**LINEA AV/AC VERONA – PADOVA
LOTTO FUNZIONALE II: ATTRAVERSAMENTO DI VICENZA**

INTEGRAZIONI RICHIESTE DALLA COMMISSIONE TECNICA DI
VERIFICA DELL'IMPATTO AMBIENTALE – VIA E VAS

NOTA CTVA.REGISTRO UFFICIALE.U.0001342 DEL 06/04/2018

Fig. 1 – Cantiere Operativo CO.03

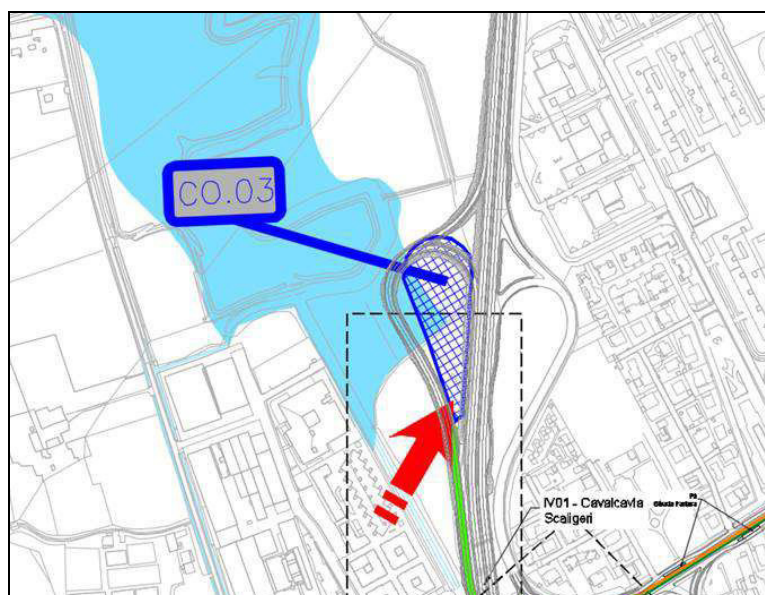
Per quanto riguarda i cantieri individuati, si ritiene fondamentale, valutare la loro collocazione anche in funzione della pericolosità idraulica e, se necessario, prevedere, eventuali misure di mitigazione. In tale ambito si suggerisce di fornire una cartografia a scala più di dettaglio rispetto a quella presentata, in modo tale da approfondire le caratteristiche delle aree in cui sono previsti i singoli cantieri.

- Cantiere Operativo CO.03, solo per una porzione (Fig.1);
- Cantiere Operativo CO.04 (Fig. 2);
- Cantiere Operativo CO.05 (fig. 3);
- Area Tecnica AT.02, solo per una porzione (Fig.4).

I suddetti cantieri, che ricadono in corrispondenza di aree a pericolosità idraulica media, dovranno essere dotati degli usuali sistemi di allerta meteo e preannuncio di piena, in modo da poter evacuare le maestranze e ricoverare i mezzi affinché non vi sia interferenza con gli allagamenti attesi. Inoltre dovranno anche prevedersi barriere di delimitazione delle aree di cantiere tali da non ostacolare il deflusso degli allagamenti.

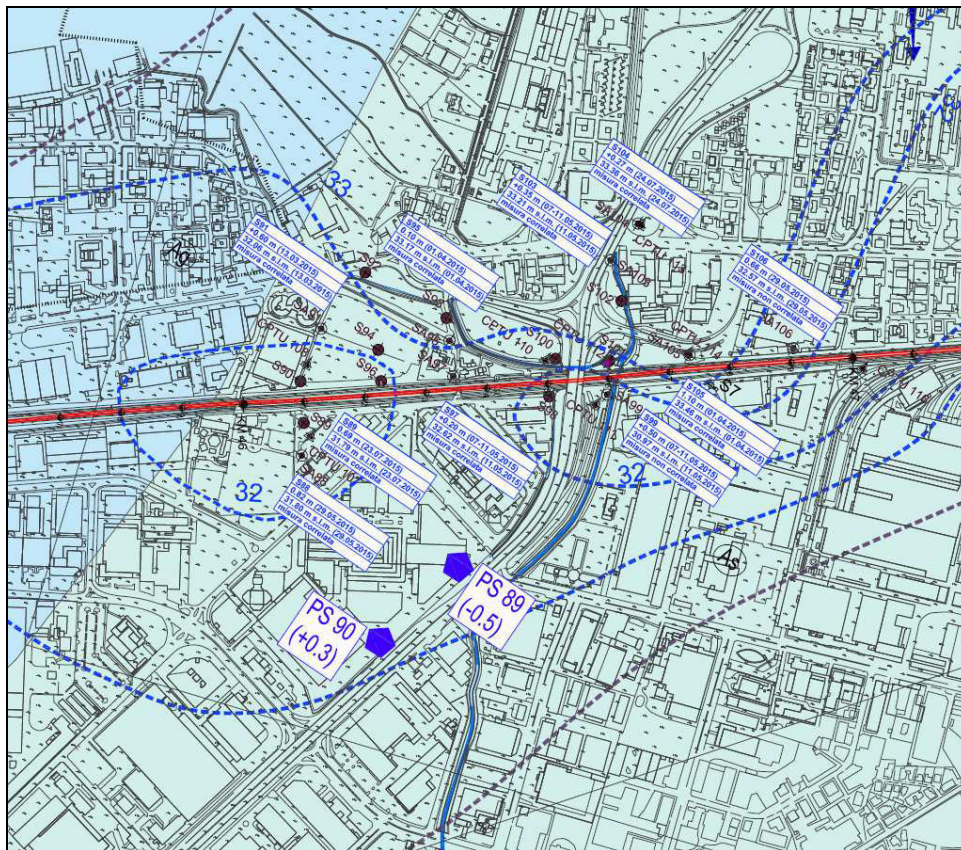
Accertare l'eventuale presenza di punti d'acqua (pozzi, sorgenti, fontanili) prossimi al tracciato in progetto o a valle dei cantieri, utilizzati per uso potabile potenzialmente impattati e le possibili interferenze delle attività del progetto e nel caso, valutare le misure e le azioni da adottare per la protezione della risorsa idrica.

Negli elaborati IN0100R69N5GE0002001-2 Carta geologica e profilo idrogeologico sono state individuate le sorgenti e/o risorgive ed i pozzi; da ulteriori verifiche e approfondimenti non risultano punti d'acqua ad uso potabile interferenti con le opere di progetto, né con i relativi cantieri. Il solo pozzo ad uso potabile prossimo all'intervento in progetto è individuato nello stralcio cartografico in calce (PS 90) dal quale si evince l'assenza totale di interferenza.
